ID: ..... REALIZZAZIONE AREA CLUSTER  
SANT'EGIA 1

**Oggetto: Progetto per la realizzazione dell'area Cluster Sant'Elia 1. Cerro Falcone 7 in località la Civita del Comune di Marsicovetere (PZ). Presentazione Osservazioni/Opposizione Mediterraneo No Triv/No Scorie**

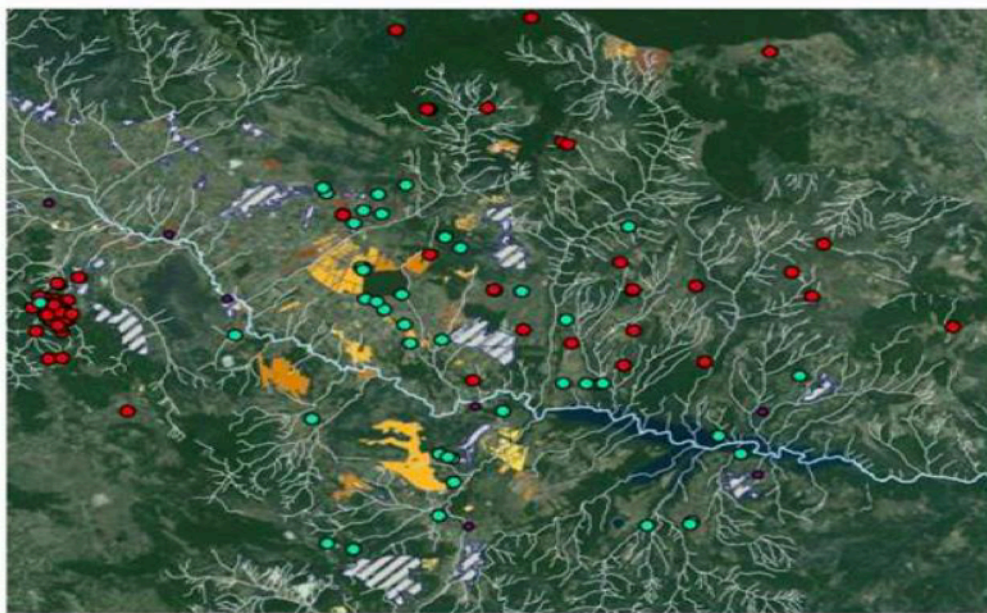
La questione purtroppo come rileva **la stessa ISPRA nel rapporto 2024** per acquiferi della Val d'Agri in merito alle estrazioni petrolifere **la pressione è significativa**

***“Per quanto riguarda l'attività estrattiva, oltre ai numerosi pozzi indicati nella Figura 3, nel bacino idrografico dell'invaso ricadono anche circa 40 punti di stoccaggio di olio combustibile. I punti ricadono per lo più nei comuni di Tramutola e Viggiano e corrispondono ad una percentuale di territorio pari al 20%. Tenuto conto che entrambi i Comuni sono situati a monte idrologico dell'invaso, la pressione è significativa”***.
